IMPIANTO DI RECUPERO
RIFIUTI NON PERICOLOSI

sito in Via Togarelli - Sarcedo

-- INTEGRAZIONI VOLONTARIE --

RELAZIONE INTEGRATIVA

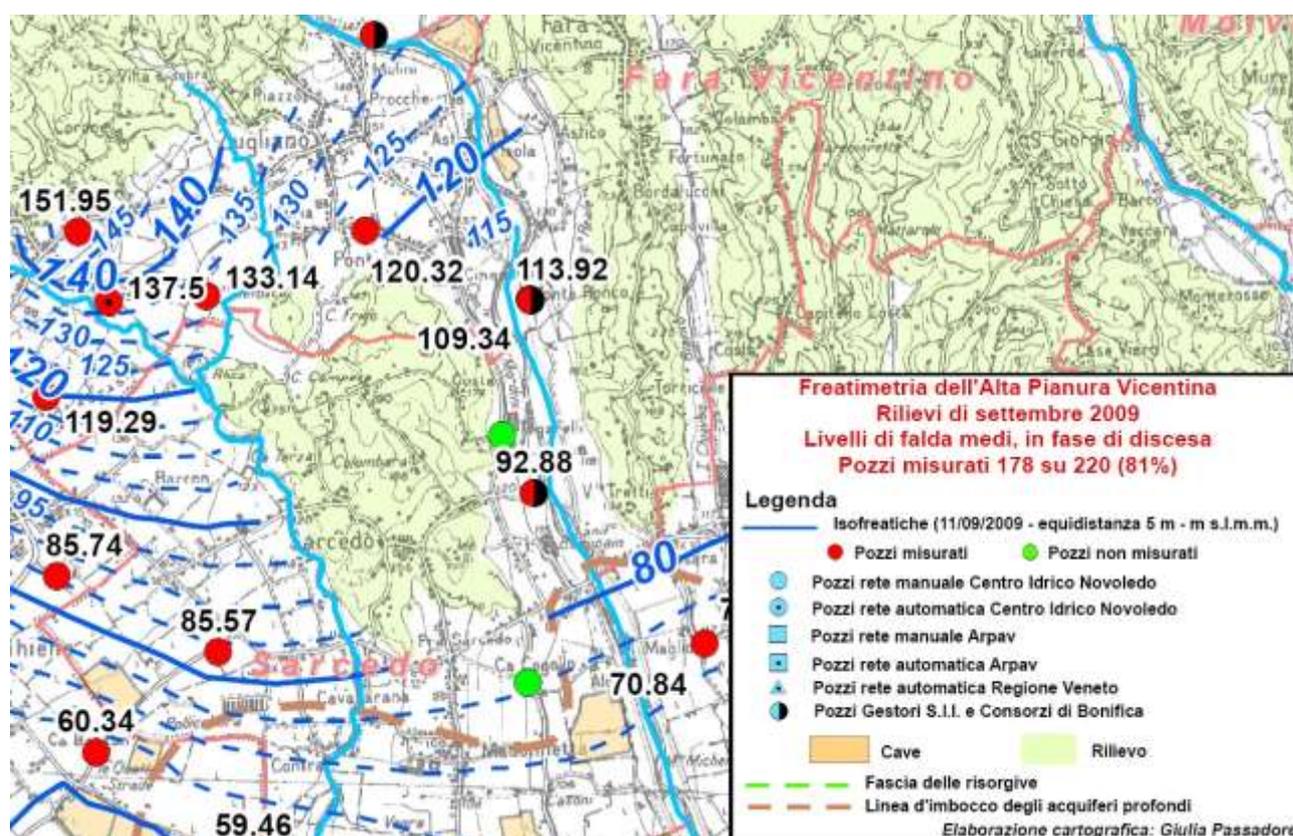
Vista la presenza di un pozzo dell'acquedotto, localizzato a circa 300 m a valle dell'impianto, entro l'area di cattura del pozzo stesso, ai fini della salvaguardia della risorsa idrica, si propone la realizzazione di una rete di controllo della qualità delle acque sotterranee.

Sarà strutturata con un punto piezometrico a monte e due a valle, spinti a profondità tale da assicurare un'intercettazione significativa della fascia satura nel corso dell'intero anno idrologico.

La localizzazione dei pozzi-spia, sulla base anche dei limiti di proprietà, è osservabile nella seguente figura. Si consiglia, perciò, di approfondire i pozzi ad una profondità di almeno 25 m, per assicurare un'intercettazione significativa della falda.
